Dotyczy: postępowania prowadzonego w trybie podstawowym – wariant I – bez negocjacji na dostawę pn.: „Modernizacja infrastruktury oświetleniowej w Pruszczu Gdańskim poprzez wymianę opraw oświetleniowych nieefektywnych energetycznie na oprawy LED”, o wartości zamówienia nieprzekraczającej wyrażonej w złotych równowartości kwoty 221 000 EURO

INFORMACJA DLA WYKONAWCÓW NR 3
- wnioski (zapytania o wyjaśnienie treści SWZ),
- wyjaśnienia treści SWZ,
- zmiana treści SWZ

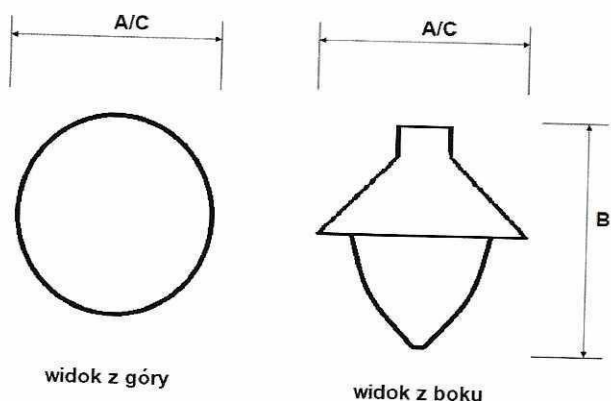
Czy zamawiający dopuszcza zmianę średnicy oprawy szyszka w punkcie b z 590-670mm na 530 – 670mm- wyspecyfikowane wymiary spełnia jedynie projektowana oprawa firmy Schreder i jest to niezgodnie z zapisami prawa zamówień publicznych.

Wymagany kształt oprawy drogowej – „szyszka”.

Wysokość całej oprawy B: od 570 – 660 mm;

Średnica zewnętrzna oprawy „dolna część daszku” A/C: od 590 - 670 mm.

Zamawiający zmienia opis przedmiotu zamówienia poprzez zmianę wymogu dotyczącego wymiaru oprawy „szyszka”:

Wymagany kształt oprawy drogowej - "szyszka".

Wysokość całej oprawy B: od 530 - 670 mm; Średnica zewnętrzna oprawy "dolna część daszku" A/C: od 590 - 670 mm.
